PEBA

Piano di Eliminazione delle Barriere Architettoniche

F19 CASA DELLA MUSICA

Criticità rilevate Casa della Musica, Palazzo Cusani

Segnaletica informativa e di orientamento assente

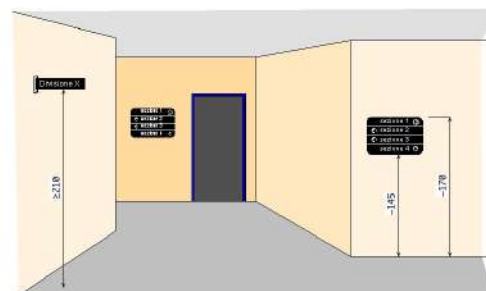
La segnaletica esistente è di difficile lettura.

Inserimento di segnaletica informativa e di orientamento. I cartelli di segnalazione all'interno di un edificio saranno posti preferibilmente tutti alla medesima altezza, compresa tra cm 145 e 170 dal piano di calpestio, e saranno caratterizzati dalla stessa logica di utilizzo. Nel caso in cui il cartello sporga a bandiera, ortogonalmente al flusso pedonale, dovrà essere posto ad un'altezza non inferiore a cm 210 da terra. Tra i caratteri utilizzati (preferibilmente di dimensione non inferiore ai 25 mm e in stampatello minuscolo) e lo sfondo dovrà esserci un buon contrasto cromatico ottenuto ponendo testi scuri su fondo chiaro (nero, verde, blu su bianco; nero, rosso su giallo).

Assenza di rampa di collegamento fra quote diverse.

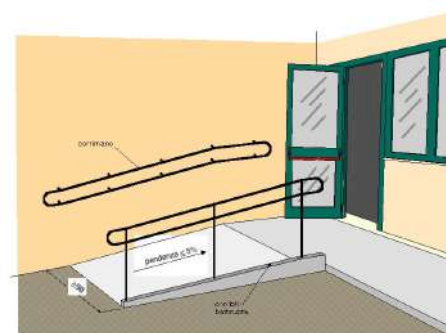
Quando ci sono eventi con installazione di un palco, occorre prevedere l'accessibilità al palco anche da parte di persone con disabilità. Si suggerisce una rampa metallica.

Nuova realizzazione di rampa per il superamento del dislivello.

La rampa dovrà avere una pendenza longitudinale tale da consentirne l'agevole superamento da parte di tutti (preferibilmente inferiore al 5%), e pendenza trasversale non superiore all'1%. La pavimentazione dovrà essere antiscivolo, uniforme e compatta. La rampa dovrà avere larghezza non inferiore a cm 150. E' consentita una larghezza di cm. 90 solo se per brevi tratti.

La rampa deve essere dotata di cordoli battiruota laterali di altezza non inferiore a cm 10. Per lunghezze superiori a 10 m sarà necessario interrompere la rampa con un piano orizzontale intermedio di dimensioni non inferiori a cm 150x150.
